**AVIS RELATIF À LA PROTECTION
CONTRE LES EVENTUELS EFFETS NOCIFS ET NUISANCES
PROVOQUÉS PAR LES RAYONNEMENTS NON IONISANTS
GÉNÉRÉS PAR DES ANTENNES ÉMETTRICES STATIONNAIRES**

Commune : ROCHEFORT - Exploitant : TELENET GROUP

Référence exploitant : NR1358B

Rapport n° 1528 / 2025

Figure 1 : Vue en plan des lieux de séjour et des points de contrôle

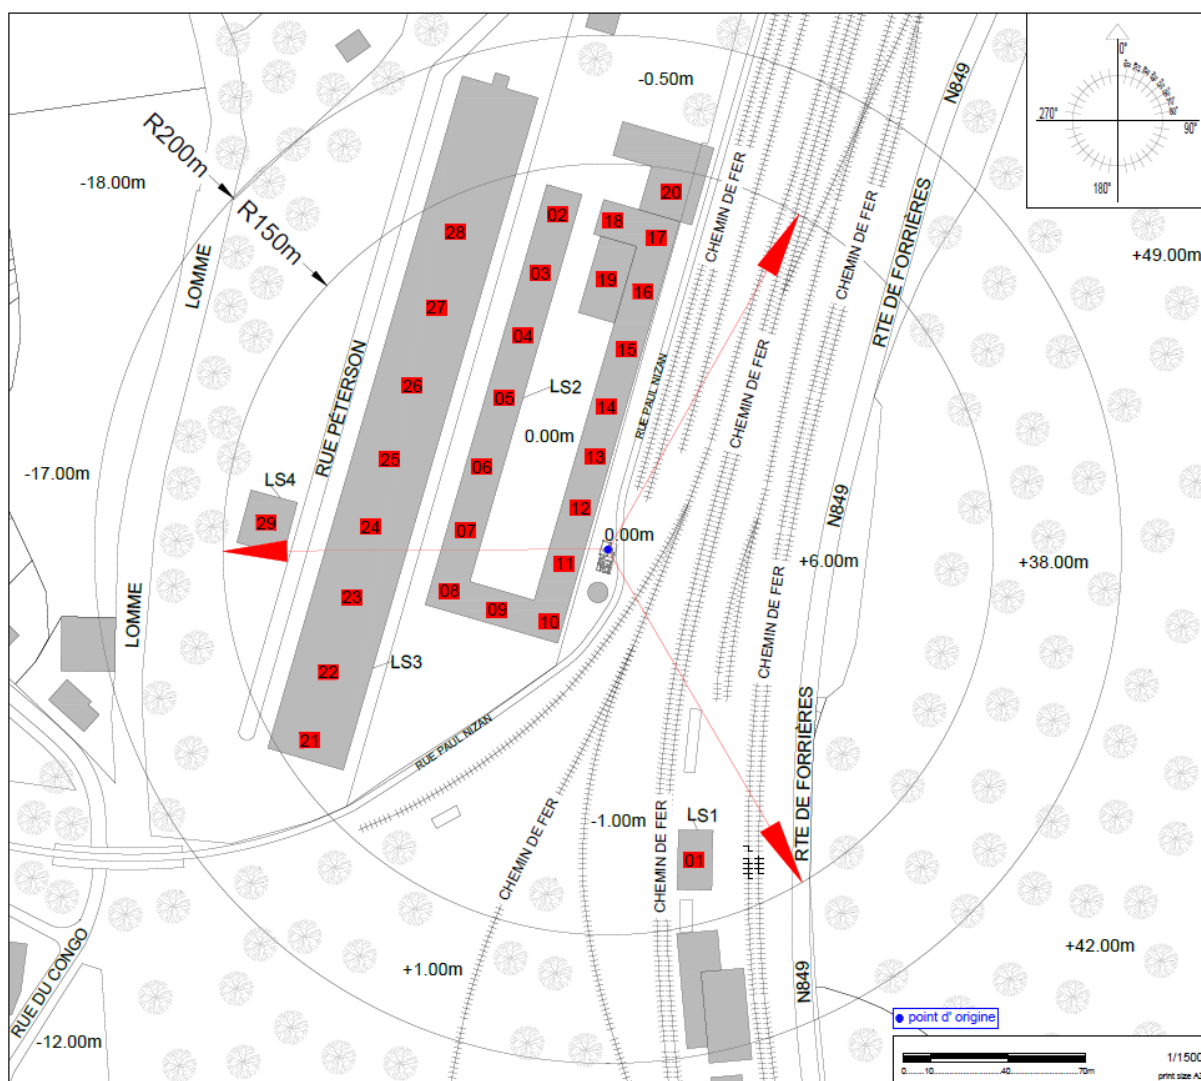
Les fréquences d'émission, la puissance rayonnée par chacune des antennes et leur gain permettent de déterminer le rayon de la zone à analyser. Tout dépassement de la limite par installation est exclu en dehors de cette zone. Le tableau 2 reprend les 35 LS² pour lesquels l'indice d'exposition est le plus élevé. Les différentes colonnes indiquent :

- le numéro du point de contrôle repris sur un des plans de la figure 1;
- le numéro du LS dans lequel se trouve le point de contrôle de la 1^{ère} colonne ;
- l'atténuation d'obstacle prise en compte pour le calcul de l'indice d'exposition dans le LS ;
- le résultat du calcul de l'indice d'exposition.

N° point de contrôle	LS	Atténuation (dB)	Indice d'exposition relatif à la limite par installation IE_i
1	LS1	3,0	0,222
29	LS4	3,0	0,221
17	LS2	3,0	0,210
23	LS3	3,0	0,200
22	LS3	3,0	0,198
20	LS2	3,0	0,174
16	LS2	3,0	0,169
18	LS2	3,0	0,165
19	LS2	3,0	0,153
24	LS3	3,0	0,136
21	LS3	3,0	0,129
2	LS2	3,0	0,120
3	LS2	3,0	0,119
25	LS3	3,0	0,112
26	LS3	3,0	0,104
27	LS3	3,0	0,103
28	LS3	3,0	0,085
4	LS2	3,0	0,050
7	LS2	3,0	0,040
8	LS2	3,0	0,036
13	LS2	3,0	0,028
6	LS2	3,0	0,028
15	LS2	3,0	0,027
14	LS2	3,0	0,027
11	LS2	3,0	0,025
10	LS2	3,0	0,021
9	LS2	3,0	0,019
12	LS2	3,0	0,015
5	LS2	3,0	0,015

En ce qui concerne les antennes de l'installation mentionnées dans le tableau 1, la distance maximale à laquelle la limite pourrait être atteinte, à l'extérieur, est égale à 91,3 m. S'il n'y a pas de LS à une distance inférieure, les antennes respectent forcément la limite d'immission.

Dans le cas des LS situés à l'intérieur des bâtiments, une atténuation d'obstacle est prise en compte et il en résulte que la distance maximale à laquelle la limite pourrait être atteinte se réduit à 65,0 m.

Figure 2 : Vue en plan des installations d'antennes dans un rayon de 300 mètres autour de l'installation faisant l'objet de la demande d'avis

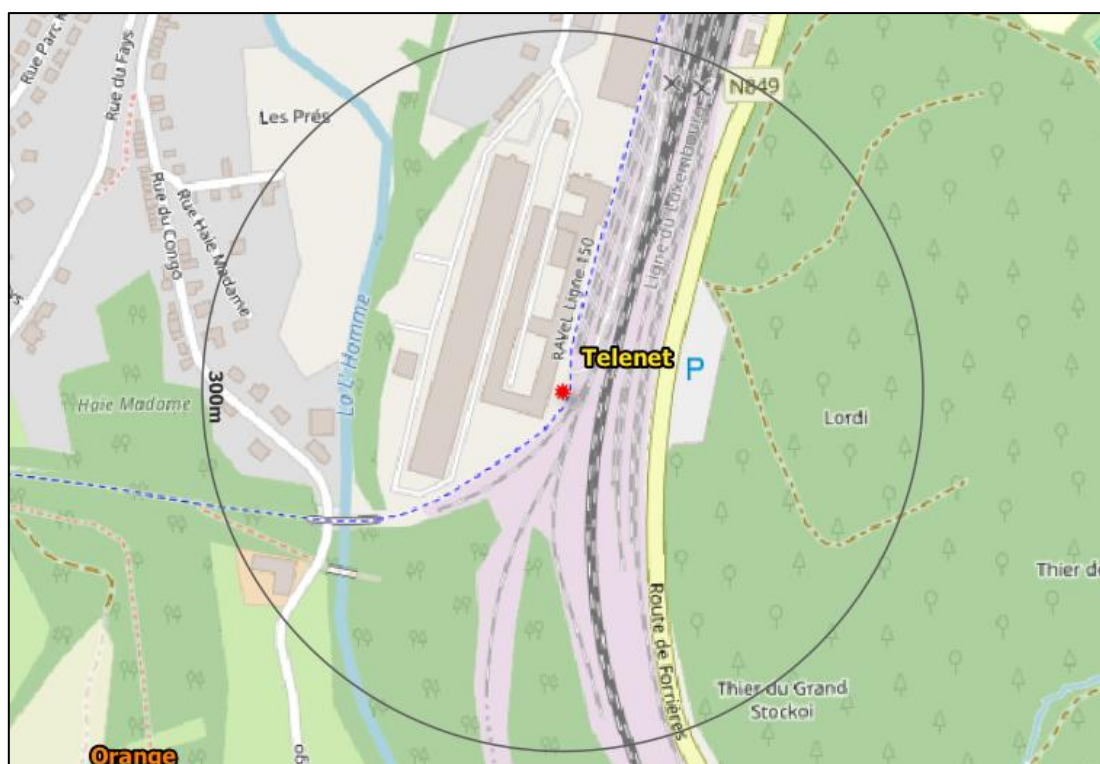
Le plan en projection verticale de la figure 2 indique la localisation des installations d'antennes émettrices stationnaires visées par le décret et situées dans un rayon de 300 mètres autour de l'installation référencée dans le paragraphe 2 et localisée au centre du cercle. Les données de localisation de ces antennes et les avis correspondant sont accessibles via le cadastre en ligne des antennes émettrices stationnaires⁸. Les installations prises en compte dans l'évaluation du respect de la limite cumulative sont les installations d'antennes émettrices déclarées en service par l'exploitant à la date du présent avis, à l'exception de l'installation référencée dans le paragraphe 2 et éventuellement d'autres installations ayant fait l'objet d'une demande d'avis à la même date et qui sont situées à l'intérieur de la zone de 300 mètres de rayon.

- il y a au plus 4 installations d'antennes émettrices stationnaires présentes dans la zone d'évaluation de 300 mètres de rayon représentée dans la figure 2, y inclus l'installation référencée dans le paragraphe 2 : la limite cumulative définie à l'article 4, §2 du décret est nécessairement respectée dans les lieux de séjour à l'intérieur de la zone d'évaluation de 300 mètres de rayon ;

- dans tous les autres cas, il a été vérifié que la limite cumulative définie à l'article 4, §2 du décret n'est pas dépassée dans les lieux de séjour sur base du nombre d'installations localisées dans la zone d'évaluation de 300 mètres de rayon représentée dans la figure 2, de leur localisation ainsi que des données inscrites dans la figure 1 et au paragraphe 4 du présent avis et dans les avis attestant le respect de la limite par installation ou de la limite abrogée de 3 V/m relatifs aux autres installations reprises dans la figure 2.

Compte tenu des considérations ci-dessus, il apparaît que l'intensité du rayonnement électromagnétique généré, dans les lieux de séjour situés dans un rayon de 300 mètres autour de l'installation référencée dans le paragraphe 2, par l'ensemble des antennes émettrices stationnaires de l'ensemble des exploitants du même site d'antennes émettrices stationnaires respecte la limite fixée à l'article 4, § 2 du décret.
